**Gemeinde Amelinghausen**

**Bebauungsplan Nr. 40 „Solarpark Wohlenbüttel-Dehnsen“**

**AUSWERTUNG**

**der Beteiligung der Behörden gemäß § 4 Abs. 2 BauGB**

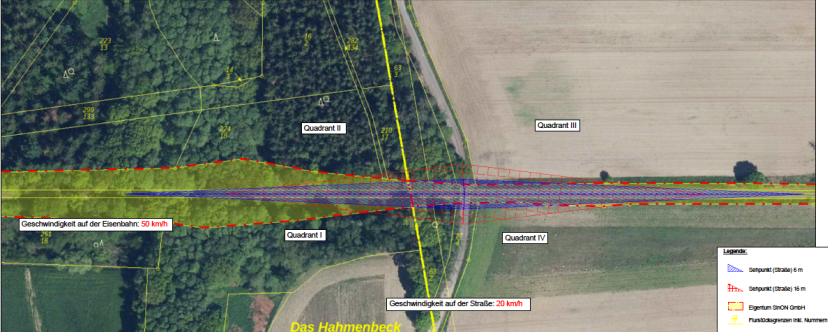
| Nr. | Sachpunkt                  | Einwendungen, Anregungen, Hinweise   | Sachaufklärung und Abwägung  |
|-----|----------------------------|--|--|
| 31  | Bergbau, Energie, Geologie | <p>Hinweise</p> <p>Sofern im Zuge des o.g. Vorhabens Baumaßnahmen erfolgen, verweisen wir für Hinweise und Informationen zu den Baugrundverhältnissen am Standort auf den NIBIS® Kartenserver. Die Hinweise zum Baugrund bzw. den Baugrundverhältnissen ersetzen keine geotechnische Erkundung und Untersuchung des Baugrundes bzw. einen geotechnischen Bericht. Geotechnische Baugrunderkundungen/-untersuchungen sowie die Erstellung des geotechnischen Berichts sollten gemäß der DIN EN 1997-1 und -2 in Verbindung mit der DIN 4020 in den jeweils gültigen Fassungen erfolgen.</p> <p>Sofern Hinweise zu Salzabbaugerechtigkeiten und Erdölaltverträgen für Sie relevant sind, beachten Sie bitte unser Schreiben vom 04.03.2024 (unser Zeichen: LID.4-L67214-07-2024- 0001).</p>  | <p>Der Hinweis auf die Informationen zu den Baugrundverhältnissen wird zur Kenntnis genommen.</p> <p>Es wird zur Kenntnis genommen, dass keine weiteren Hinweise bestehen.</p> <p>Der Hinweis auf die Stellungnahme vom 4.3.2024 bezüglich Informationen zu Salzabbaugerechtigkeiten und Erdölaltverträgen wird zur Kenntnis genommen.</p> <p><b>Keine Abwägung erforderlich</b></p>   |

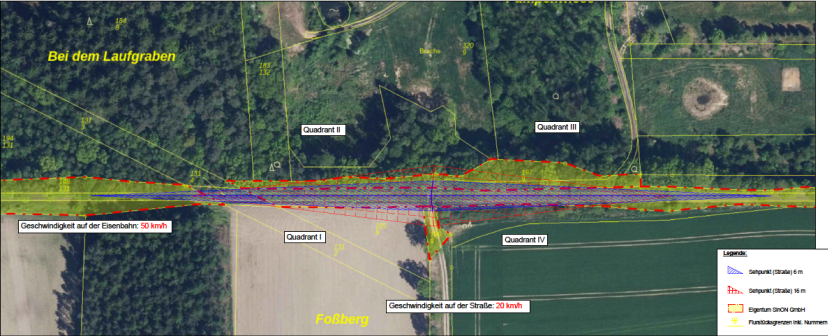
| Nr. | Sachpunkt               | Einwendungen, Anregungen, Hinweise   | Sachaufklärung und Abwägung   |
|-----|-------------------------|--|---|
| 55  | Landeseisenbahnaufsicht | <p>Wie bereits mit LEA-Schreiben vom 13.06.2023 (LEA-Az.: SON7 / T3-3605) mitgeteilt, grenzen die ausgewiesenen Flächen der beiden o.g. Solarparks unmittelbar an die Bahnanlagen der öffentlichen Eisenbahn SInON - Schieneninfrastruktur Ost-Niedersachsen GmbH, Strecke Lüneburg Süd - Soltau (Han) Süd.</p> <p>Die seitens der SInON abgegebene Stellungnahmen liegen Ihnen vor. Betroffen sind demnach folgende Bahnübergänge mit Zuge der Strecke Lüneburg Süd - Soltau (Han) Süd:</p> <ol style="list-style-type: none"> <li>1. Bahnübergang in Bahn km 24,414 „Wohlenbüttler Straße“ &gt;= technisch gesichert mit Blinklichtanlage (der Einbau einer neuen Lichtzeichenanlage (LZA) ist geplant)</li> <li>2. Bahnübergang in Bahn km 24,717 „Feldwegkreuzung“=&gt; Sicherung durch Übersicht (Ü)</li> <li>3. Bahnübergang in Bahn km 25,192 „ehem. Panzerstraße“ &gt;= Sicherung durch Übersicht und akustische Signale der Schienenfahrzeuge (Ü+P)</li> <li>4. Bahnübergang in Bahn km 25,914 &gt;=Sicherung durch Übersicht (Ü)</li> </ol> <p>Die zur Sicherstellung der durch Übersicht auf die Bahnstrecke gesicherten Bahnübergänge Nr. 2 bis 4 notwendigen Sichtflächen sind in den bisher vorliegenden Planentwürfen zu den Bebauungsplänen Nr. 13 und 40 nicht eingetragen. Die Sichtflächen sind entsprechend den unten genannten Abmessungen in den Bebauungsplänen nachzutragen.</p> <p>Für das Freihalten der Sichtflächen bei nichttechnisch gesicherten Bahn-</p> | <p>Es wird zur Kenntnis genommen, dass die notwendigen Sichtflächen der Kreuzungsbereiche freigehalten werden müssen.</p> <p>Es wurden die genauen Sichtflächen nach der BÜV-NE von der SInON angefordert.</p> <p>In den Flächen der dargestellten Sichtdreiecke wird die Festsetzung geändert und von Bewuchs sowie Anlagenteilen freigehalten.</p> <p><b><u>Abwägungsvorschlag</u></b></p> <p><b>Änderung der Planung</b></p> |
